東京電力ホールディングス株式会社 柏崎刈羽原子力発電所4号炉 高経年化技術評価質問事項

通し 番号	事象	No	評価書分類	機種分類	機器分類	審査 ガイド 項目	No.	ページ	質問事項	回答・反映内容 (資料修正がある場合、末尾()内は修正ページ)	回答日
1	共通	1	補足説明資料	共通	共通	3.(1)	①	-	柏崎刈羽3号炉の高経年化技術評価での評価書の記載誤りを受けて、4号炉の評価書を作成するにあたって行った再発防止策等を補足説明資料に具体的に記載すること。	共通事項の補足説明資料に「別紙3 柏崎刈羽3号炉にて発生した事象に対する是正処置の取り組み状況」を追加し再発防止策等の具体的実施状況について記載した。 (補足説明資料(共通事項)目次、別紙3)	10月11日
2	共通	2	補足説明資料	共通	共通	3.(1)	①	-	上記質問の更問いとして、3号炉補正後の評価書本冊8(まとめ)(4)(今後の取り組み)①には是正措置として「個々の気づきや懸念をフォローする体制」及びプロジェクトリーダーの役割について記載がある。しかし、補足説明資料(共通事項)の2.1(実施体制)の記載内容は3号炉と4号炉でほぼ同一である。4号炉の高経年化技術評価組織の中で、その体制がどのように構築されたか、プロジェクトリーダーがどのように活動したか、これらを含め是正措置はどのように機能したか、説明すること。	組織は変更していないが、個々の気づきや懸念をフォローする体制を構築することが今回の是正処置であり、気づきや懸念を抽出する仕組みとその気づきや懸念を共有・解決する場として作業WGや実施連絡会を開催しプロジェクトリーダーのもと課題等の解決や3号炉で発生した是正処置の周知・徹底をはかった。 なお個々の気づきや懸念をフォローする体制を構築の具体的実施内容については、共通事項の補足説明資料に「別紙3 柏崎刈羽3号炉にて発生した事象に対する是正処置の取り組み状況」を追加し記載した。 (補足説明資料(共通事項)目次、別紙3)	10月11日

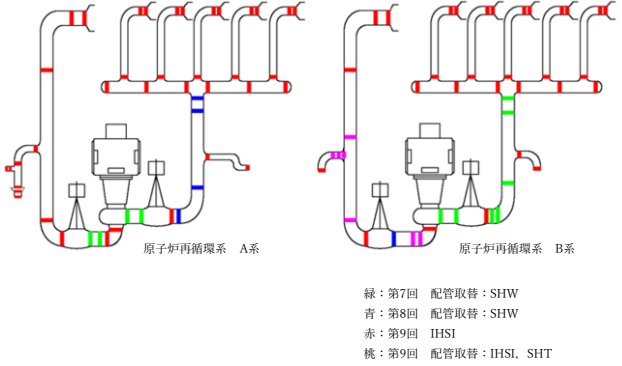
7	絶縁低下	6	別冊	電気設備	直流電源備	(1)	⑬	7-2	125V蓄電池について、以下を説明すること。 ①製造メカ、型式 ②蓄電池の取り替えに関する考え方 ③これまでの取り替え実績 ④容量試験の実績	①製造メカ、型式 125V蓄電池4A:新神戸電機 CS-4000 125V蓄電池4B:新神戸電機 CS-3000 125VHPCS蓄電池:新神戸電機 CS-500 ②蓄電池の取り替えに関する考え方 電気計装設備及び主要部品交換基準ガイドにて取り替えの考え方について定めている。 電池容量、電解液比重、蓄電池電圧、交換セル数、使用年数について判定基準に該当した場合は、当該電池群全セルの交換を行う。 ③これまでの取り替え実績 125V蓄電池4A:2009年3月 125V蓄電池4B:2009年3月 125VHPCS蓄電池:2009年3月 ④容量試験の実績 125V蓄電池4A:2023年7月(短時間容量測定) 125V蓄電池4B:2023年1月(短時間容量測定) 125VHPCS蓄電池:2023年3月(短時間容量測定)	10月11日
